国立研究開発法人日本原子力研究開発機構原子力科学研究所  
JRR-2原子炉施設に係る廃止措置計画の変更認可申請書の  
一部補正について

国立研究開発法人日本原子力研究開発機構  
原子力科学研究所 JRR-2 原子炉に係る  
廃止措置計画の変更認可申請  
新旧対照表

JRR-2 原子炉に係る廃止措置計画の変更認可申請書 新旧対照表

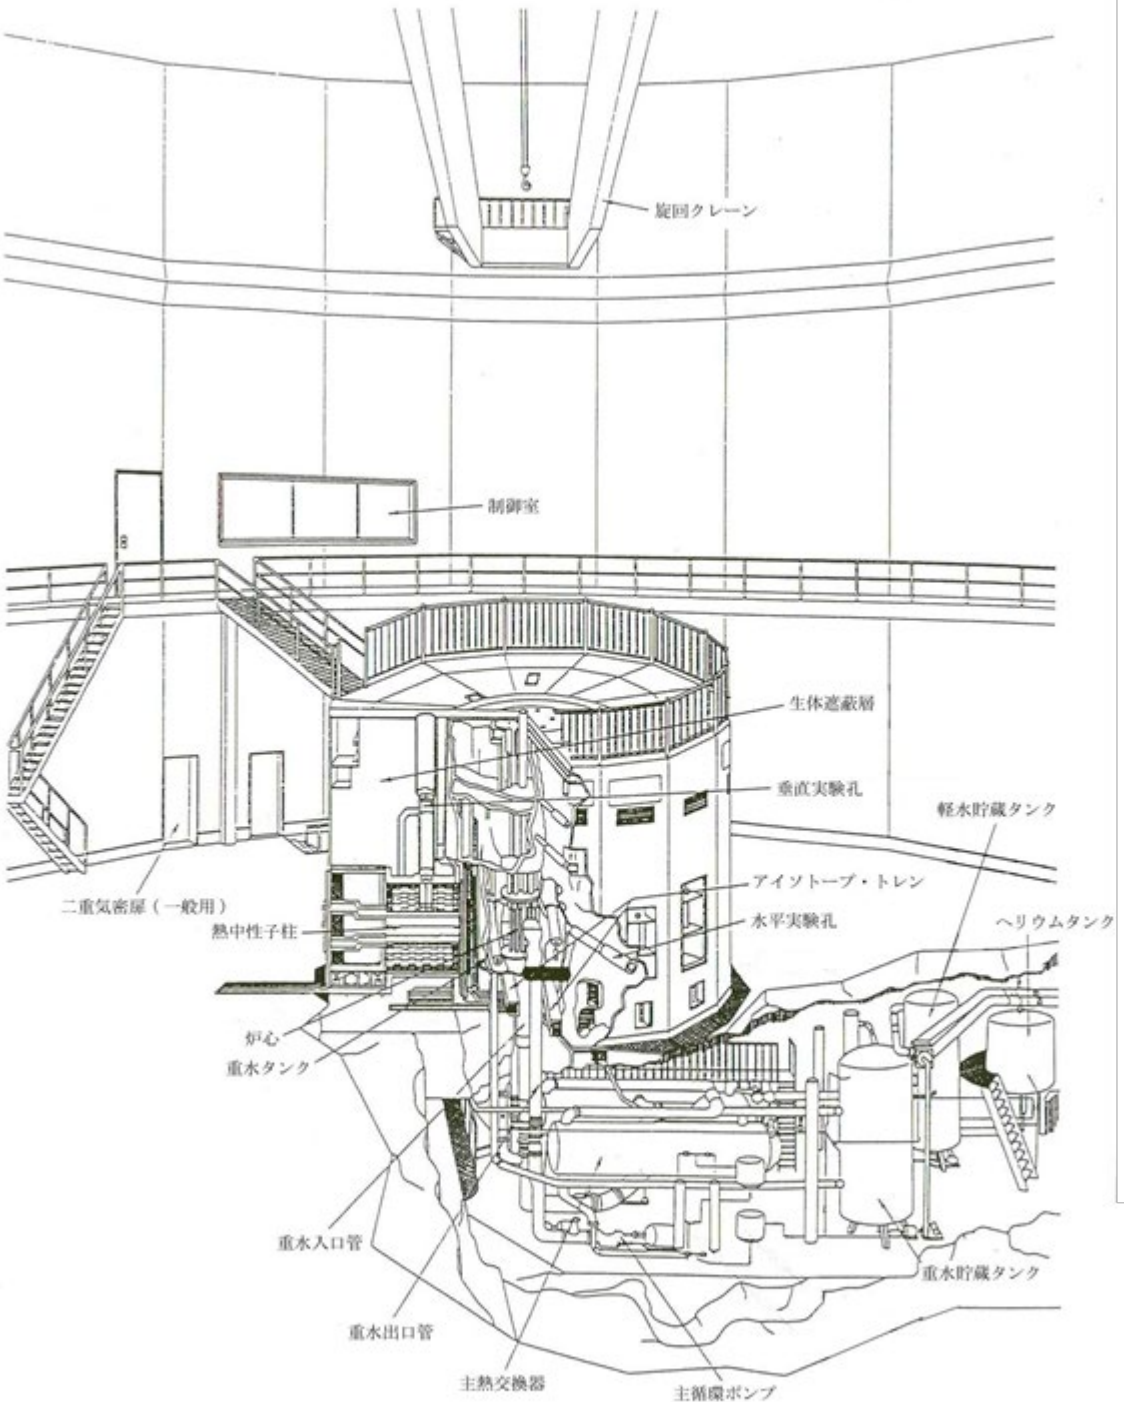
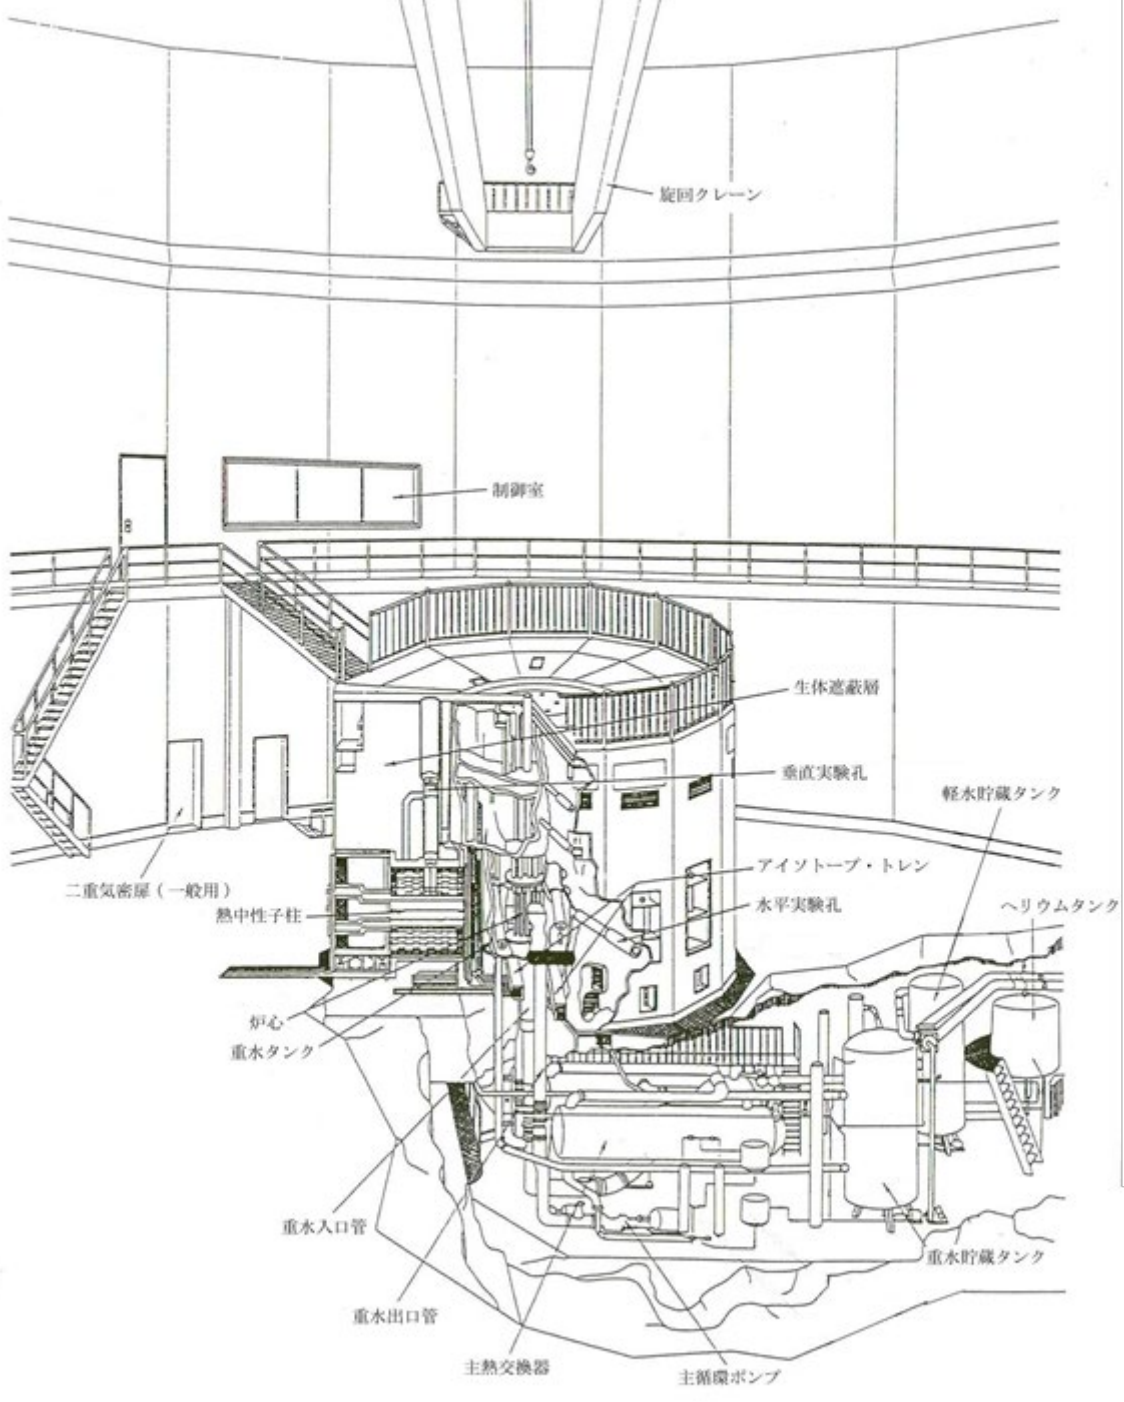
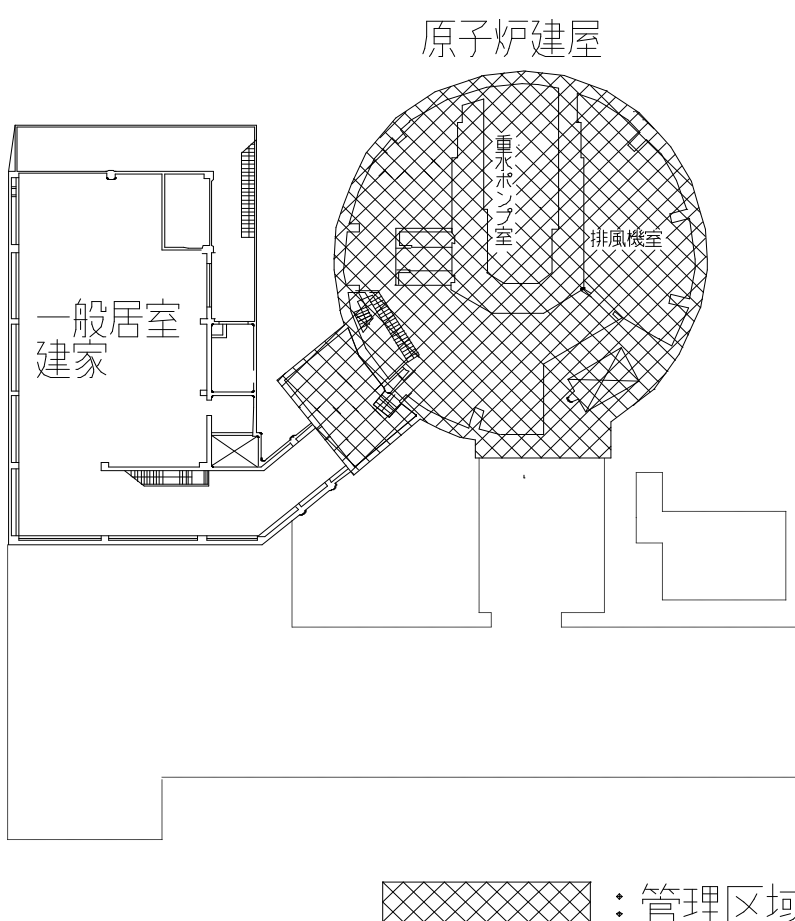
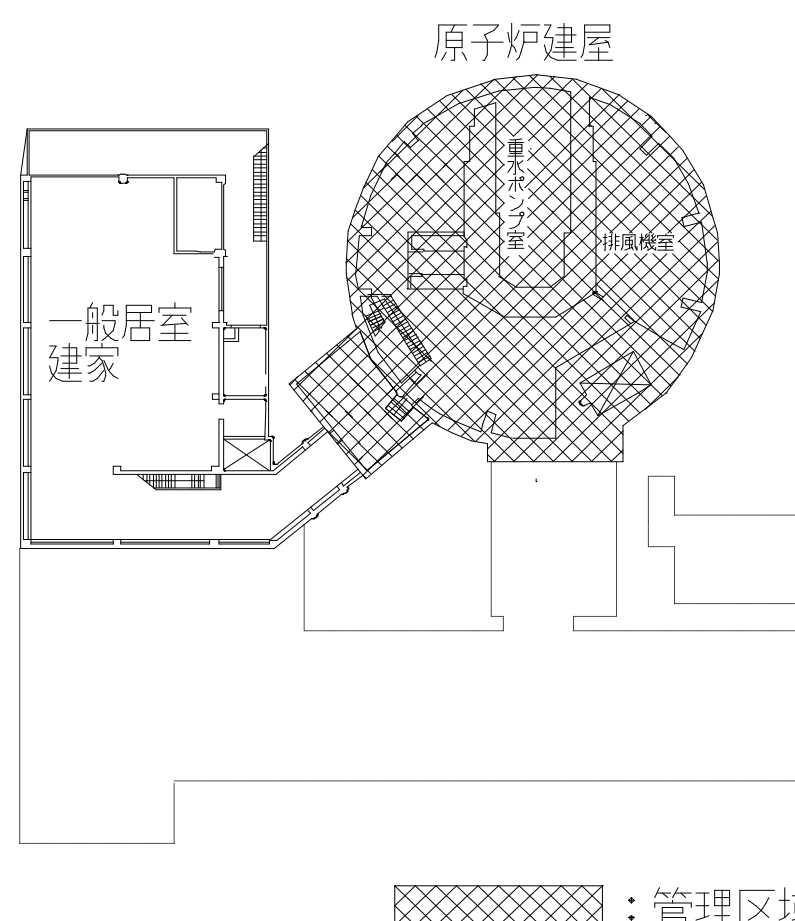
\*1 表中に示す他に、平成27年度以降に原子炉建屋内に一時保管している解体物(一次冷却系統設備等)からの試料採取、平成24年度以降に非常用電源室及び15tonクレーン室の解体期間は1年以内を計画している。  
 \*2 放射性廃棄物の廃棄施設及び放射線管理施設を除く。  
 \*3 放射線管理施設の一部を含む。  
 \*4 燃料貯蔵庫については、原子炉建屋の放射性廃棄物の廃棄施設を使用する。  
 注1) 原子炉運転停止後、解体に着手する前に全ての燃料要素を核燃料物質の貯蔵施設に移動した。  
 注2) ■: 実績、□: 計画を示す。
